Opinia do opinii nr 008456 z dnia 21-02-2018

dotycząca budynku mieszkalnego przy ul. Plac Magistracki nr 11/6  
w Wałbrzychu  
administrator BOK Śródmieście

Opinia Nr 008456

z wyników przeprowadzonych oględzin - ekspertyzy urządzeń grzewczo-kominowych

Opis 08456

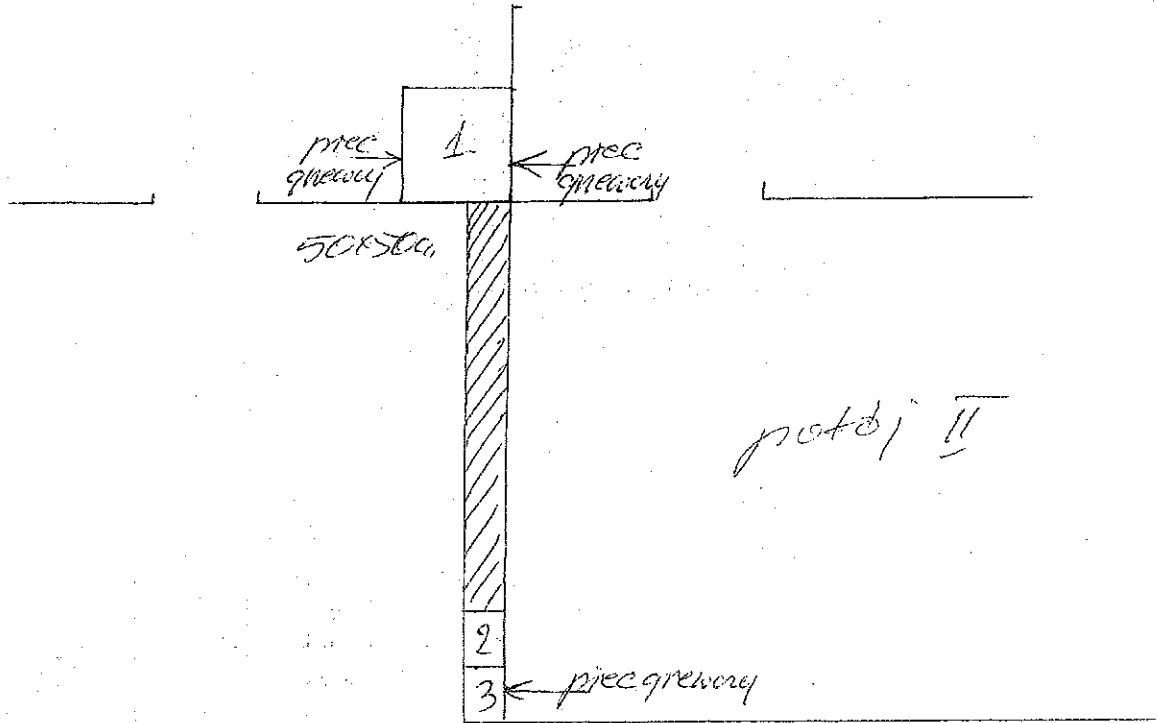
Piec grzewczy w technii może być podłączony  
do przewodu m. 1 o wym. 50x50cm.  
Piec grzewczy w protoju I może być podłączony  
do przewodu m. 1 o wym. 50x50cm.  
Piec grzewczy w protoju II może być podłączony  
do przewodu 3.  
Wentylacja wykonana wentylacyjną wykonani  
w/g projektu.

Inne uwagi: Zapewnić dopływ powietrza z zewna -

Kocioł gazowy z zamkniętą komorą spalania (kondens) podłączyć do  
zewnętrznego układu powietrzno-spalinowego zgodnie z wymogami producenta  
i projektem technicznym .
